# Étude d'impact sur l'environnement

## Agrandissement de la Marina de Hull à Gatineau

Addenda : Réponses aux questions et commentaires

**Objet : Éléments de réponse à votre série de questions et commentaires** (18 janvier 2017)

Plan ENV-01 - page 1

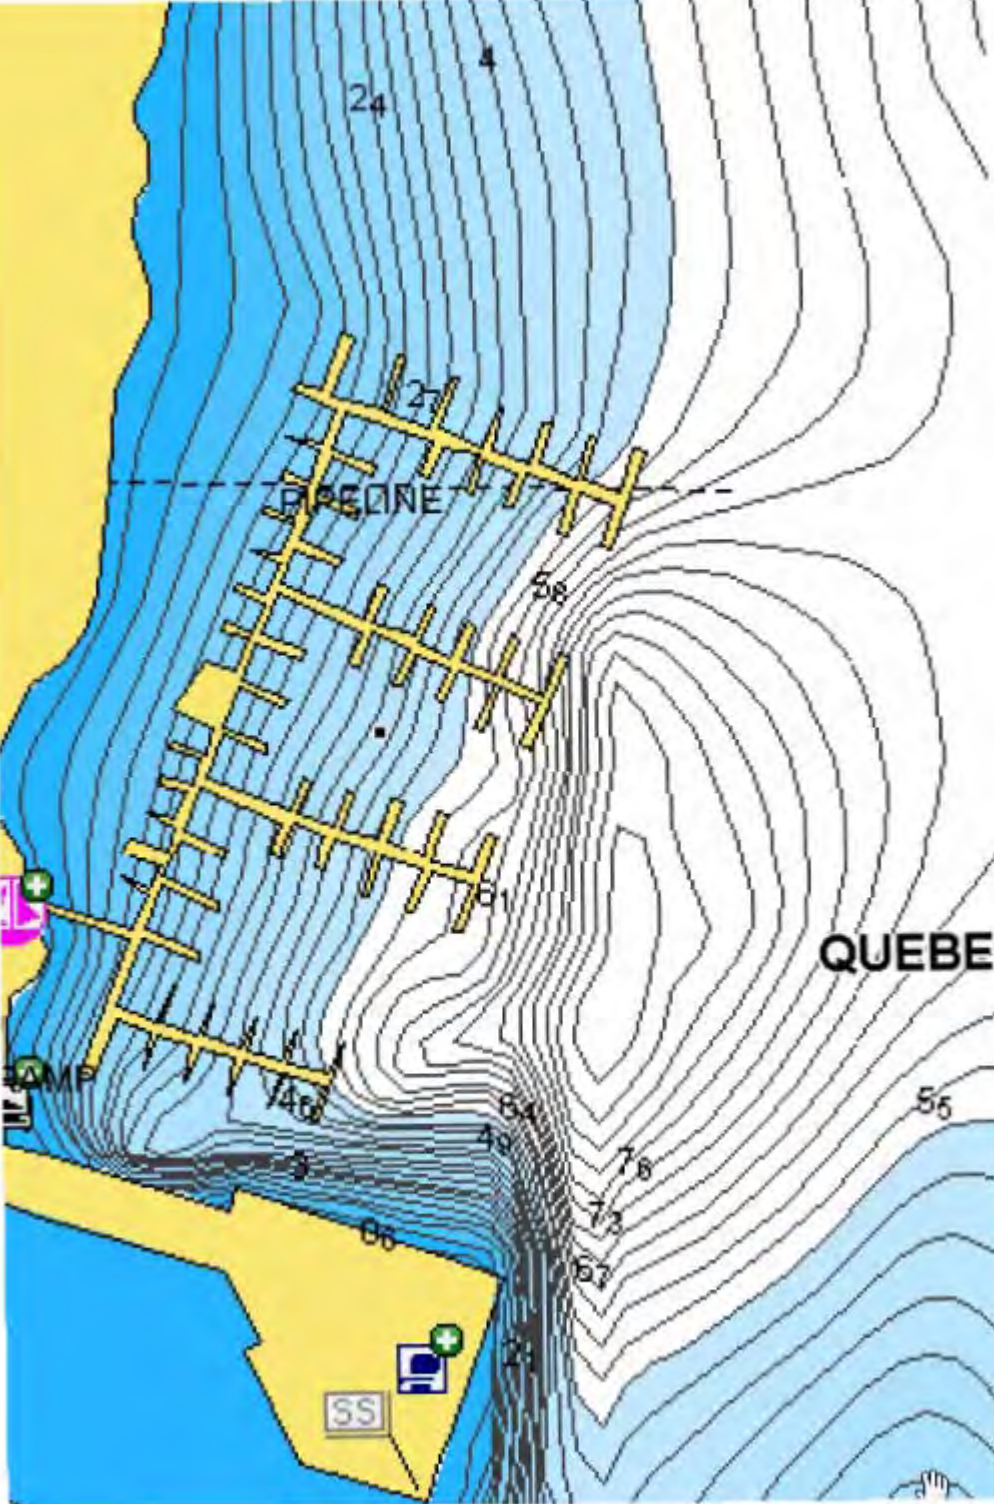
- 
- QC-2** La section 3.2.1.6 présente des données hydrographiques et hydrologiques. Par rapport à ces éléments d'information, l'initiateur doit fournir :

- a) la source des données mentionnées;
  - b) les cotes de crue;
  - c) la représentation desdites cotes de crue sur une carte.
- R-2** a) les données proviennent de plusieurs sources mais celles-ci sont les principales :

**QC-10** Pour permettre l'ancrage des quais, l'initiateur prévoit utiliser de nouveaux blocs de béton de deux dimensions différentes. Au total, 127 blocs seront utilisés ce qui représente un empiètement d'un peu plus de 645 m<sup>2</sup>. Selon les renseignements retrouvés dans l'étude d'impact, les blocs actuellement utilisés seront laissés en place.

- 
- c) justifier la dimension des nouveaux blocs de béton et discuter de la possibilité d'en utiliser de plus petits;
  - d) discuter des autres méthodes d'encrage possibles (par exemple l'ancrage avec pieux) et;
  - e) au besoin, réévaluer la superficie d'empiètement qu'occuperont les nouveaux blocs de béton.

- b) Les cotes de crue sont les suivantes, ces informations proviennent du CEHQ<sup>1</sup> :
- LHE : 43.29 m
  - Zone de grand courant : 44.30 m
  - Zone de faible courant : 44.91 m
- c) Voir la carte ENV-01 ci-jointe.

- a) Il y a actuellement 103 ancrages existant. Chaque bloc de béton a une superficie de 0,60 mètre sur 1,2 mètre, soit 0,72 m<sup>2</sup>. La superficie totale occupée par les blocs de béton est de 74,2 m<sup>2</sup>.  
Étant donné que les blocs sont en places depuis plusieurs années, certains depuis plus de 30 ans, ils seraient difficiles de les retirer et possiblement plus dommageables pour l'environnement que de les laisser en places. En effet, la plupart de ces blocs sont à demi enfoui dans le substrat de la rivière et les retirer, en plus de demandés une machinerie plus puissante que le treuil disponible, pourrait soulever une quantité importantes de sédiments et débris. En les laissant en places, ceux-ci pourront servir d'abris pour la faune aquatique tout en limitant la quantité de travaux qui pourraient déranger le fond de la rivière.

d) Le concepteur a utilisé le strict minimum au niveau des blocs afin d'assurer la stabilité des quais.
